Parere n. 33 del 28/07/2022

Progetto	<p style="text-align: center;"><i>Istruttoria Valutazione Impatto Ambientale</i></p> <p>Progetto di un nuovo impianto agrivoltaico della potenza nominale di 47,5 MW, denominato "Ascoli Satriano Masseria San Potito", e relative opere di connessione alla RTN, integrato da impianto di accumulo energetico della potenza di 90 MW, da realizzarsi nei Comuni di Ascoli Satriano (FG) e Deliceto (FG) ID_VIP: 7387</p>
Proponente	Whysol-E Sviluppo S.r.l.

La Commissione Tecnica PNRR-PNIEC

Figura 6 – Area per il calcolo dell'IPC (82BKAH2_ElaboratoGrafico_0_01c.pdf)

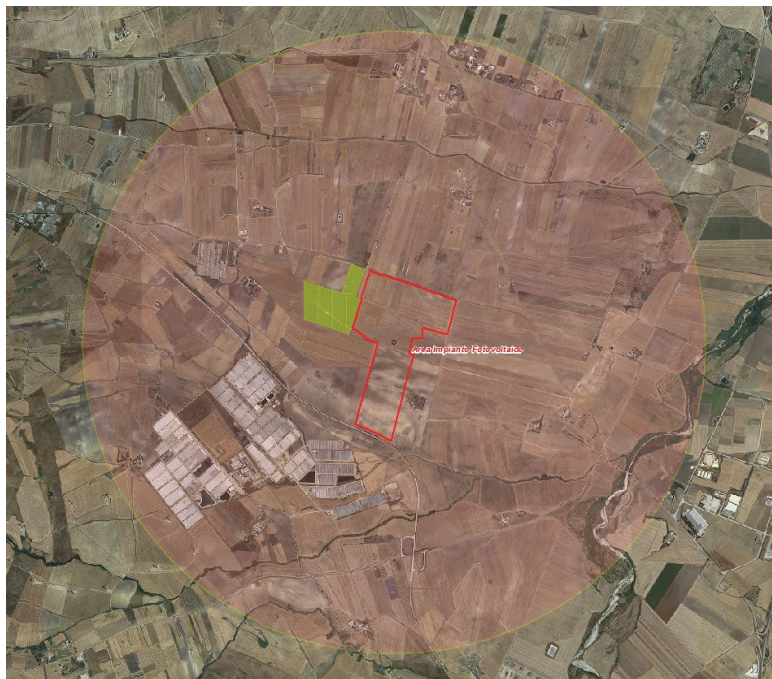
Il Proponente rileva che la DD 162/2016 indica come valore massimo consigliato $IPC=3$, ma in un intervento progettuale di tipo Agro Solare le superfici effettivamente occupate dall'impianto fotovoltaico propriamente detto sono in molto inferiori ed occupano circa il 35% della superficie recintata.

Come si evince dalla Figura 6, nell'area limitrofa l'impianto è presente una Centrale Termoelettrica "Edison Candela".
